Detaljregulering for Alstad Pukk

Reguleringsbestemmelser

Revidert: 11.2.2021

PlanID: 50112019002

Vedlegg 6

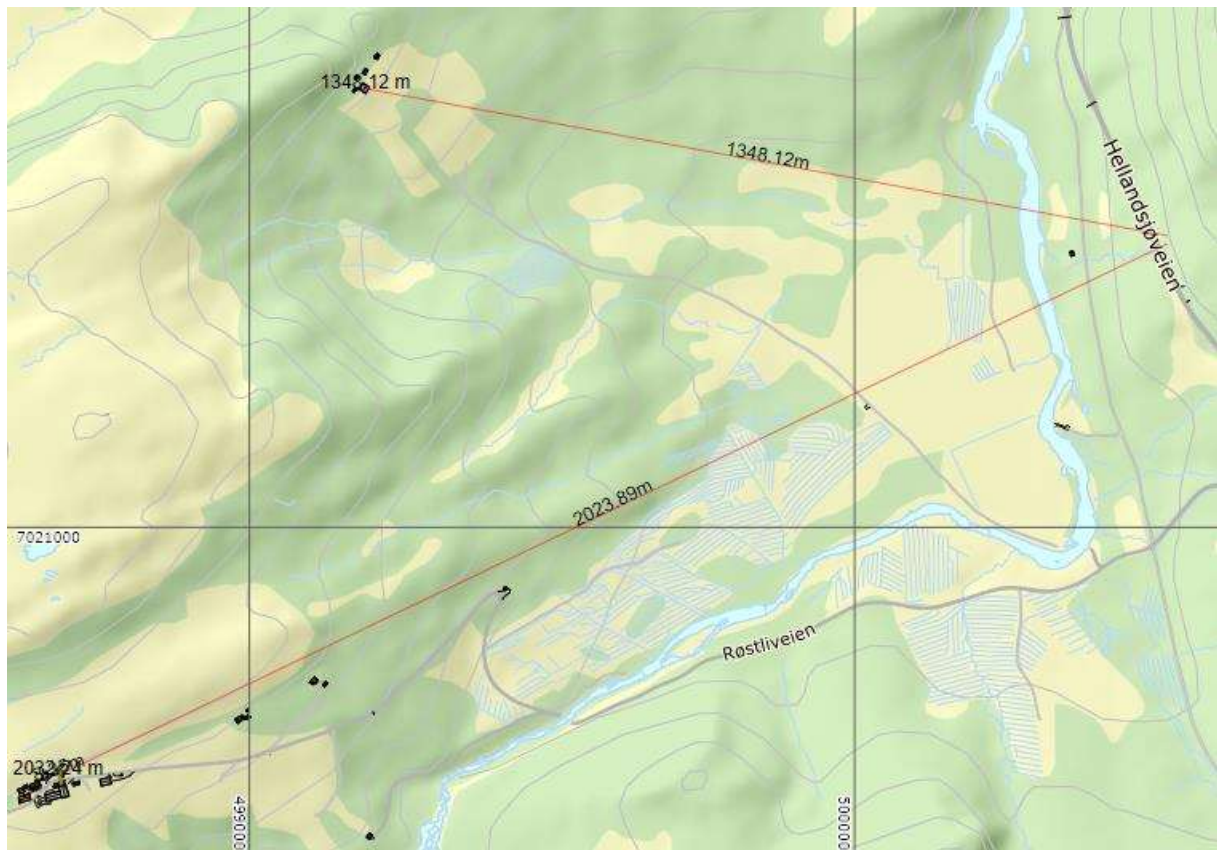
Støy og støv. Grenseverdier for støy må overholdes, jfr. retningslinje T-1442/16 (KLD), samt oppdatert veileder for behandling av støy i arealplanlegging (M-128). Vi minner om at pukkverk som etableres nærmere enn 200 meter til nærmeste nabo kreves en støyvurdering før oppstart. I den grad tiltakene vil medføre endring med hensyn til utslipp til luft, forventer vi at retningslinjene for behandling av luftkvalitet i arealplanlegging T-1520 legges til grunn for planforslaget. Virksomheter med mindre enn 500 meter til nærmeste nabo skal gjennomføre støvnedfallsmålinger. Fylkesmannen anbefaler at konkrete krav i forurensningsforskriften tas inn i reguleringsbestemmelsene.

Etter forurensningsloven definisjon av nabo, er det de fastboende i Rustlia som er nærmeste nabo, avstanden er over 2000 meter (Se vedlegg 6). Dette gjør at avstandene som Fylkesmannen referer til i Forurensningsloven på 200 og 500 meter ikke er berørt, slik at støy og støvmåling ikke skal være nødvendig. Ellers vil utformingen på bruddet fungere som støy og støvdemping, og når plassen i bruddet blir stor nok til å lagre ferdigvare mot vegen vil denne også fungere som støv og støy demper i den retningen. Ellers er dette også ivaretatt med tidspunkter for arbeid.

Vedlegg 6 viser avstand til naboer i Tverdalen (ca. 1350 m) og Rustlia (ca. 2020 m).
